Tilsyn med handicaptilgængeligheden på
Institut for Statskundskab på Aarhus
Universitet den 20. september 2017

ENDELIG RAPPORT

Dok.nr. 17/02996-37/ MJK

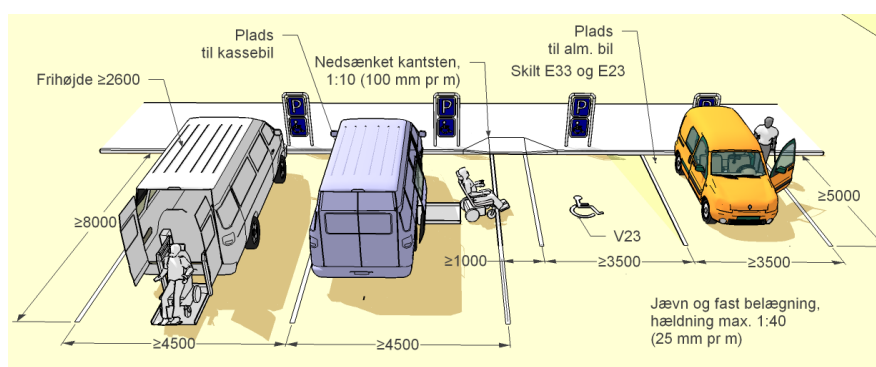
De 3 parkeringspladser blev målt til 5 m i længden. Bredden er forskellig og blev målt til henholdsvis 2,95 m (pladsen nærmest bygning 1341), 3,40 m (pladsen i midten) og 2,55 m (pladsen nærmet instituttets hovedindgang).

Besøgsholdet gjorde opmærksom på, at ingen af pladserne (helt) opfyldte størrelseskravene til bredden på handicapparkeringspladser i vejledningen til BR 15, jf. punkt 2.4.2, stk. 3. Heraf fremgår det, at kravet er 3,5 x 5 m for almindelige personbiler.

I den foreløbige rapport skrev jeg, at det ikke var oplyst, hvornår handicapparkeringspladserne var blevet etableret, og at jeg derfor ikke på det foreliggende grundlag havde mulighed for at konstatere, om pladserne lever op til de krav, som var gældende på etableringstidspunktet. Imidlertid måtte jeg lægge til grund, at instituttet/universitetet modtager studerende og andre med handicap og derfor bør imødekomme denne gruppe med god tilgængelighed. Jeg anbefalede på den baggrund, at det blev sikret, at parkeringspladserne opfylder de ovenstående vejledende mål fra SBI.

”Ved nyetablering af handicapparkeringspladser vil vi påse, at mål overholder myndighedskrav.”

Jeg har noteret mig det oplyste. Jeg fastholder imidlertid min anbefaling om, at det sikres, at målene på de 3 allerede etablerede handicapparkeringspladser (op mod bygning 1330), lever op til de vejledende mål fra SBI. Jeg beder om inden 6 uger fra dateringen af denne rapport at blive orienteret om, hvad anbefalingen har ført til.

Hovedindgangen ved Søauditorierne

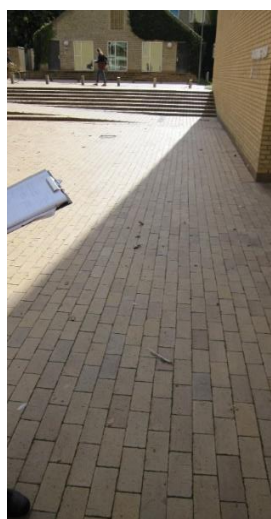
nævnte døre er belagt med små, gule fliser, og underlaget er ved alle døre vandret, fast og plant. Ved indgangen til Søauditorierne var der på besøgsdagen lagt en måtte uden for døren.

Toilet og håndvask i toilettet i mellemgangen ved stillelæsesalen

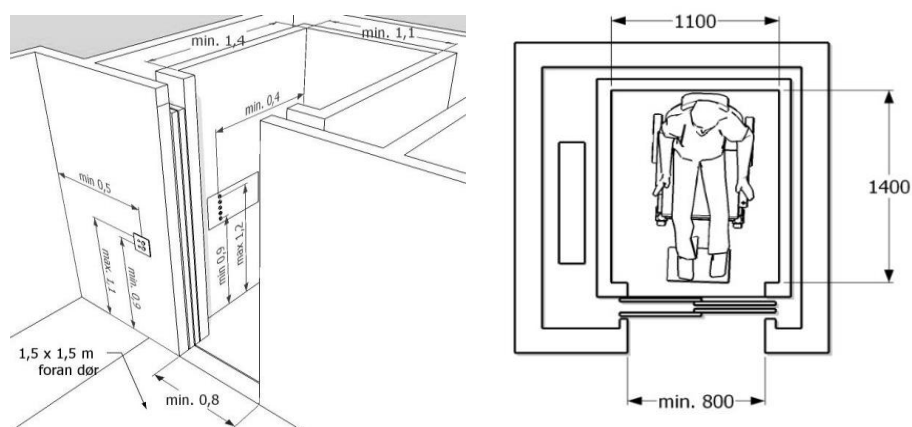
Da toilettet i mellemgangen fremstod med en størrelse og en indretning, som – med enkelte ændringer – vil kunne gøre det egnet som handicapproilet, valgte besøgsholdet i lyset af afstanden til handicapproilet i kælderen i bygning 1331 at besigtige og måle toilettet i mellemgangen op. Ud over rummeligheden noterede besøgsholdet, at døren på toilettet vender udad, at der er niveaufri adgang, at håndvaskens form med indadrettet bue er velegnet til kørestolsbrugere, og at armaturet ved håndvasken er handicapvenligt.

Højden på toilettet blev målt til 48 cm. Afstanden fra toilettet til armatur på håndvasken var 90 cm. Håndvask og toilet var placeret tæt på et hjørne på hver sin sammenstødende væg. Håndvasken var placeret i en højde af 75 cm fra gulvet til vaskens nederste flade og i en højde af 85 cm fra gulvet til vaskens øverste flade. Håndvasken havde en bredde på 65 cm og en dybde på 55 cm. Spejlet var placeret over håndvasken i en højde af 1,2 m målt fra gulv til nederste kant. Sæbedispenseren var placeret i en højde af 1 m og håndpapirholderen i en højde af 1,27 m. Vendediameteren blev målt til 1,3 m og dørbredden til 90 cm.

Det indvendige betjeningsanlæg i elevatoren i bygning 1331

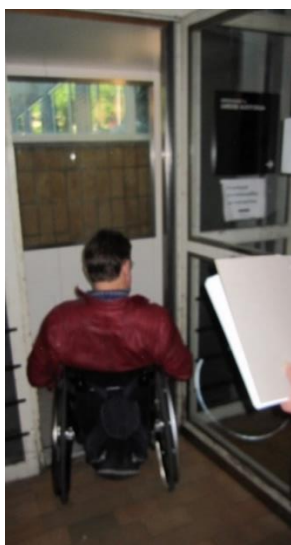
Besøgholdet målte afstanden fra gulv til betjeningsknap både ud- og indvendigt til 1,05 m. Det indvendige betjeningsanlæg er vandret. Elevatoren har en indvendig bredde på 1,05 m og en dybde på 1,5 m. Dørbredden er 80 cm.
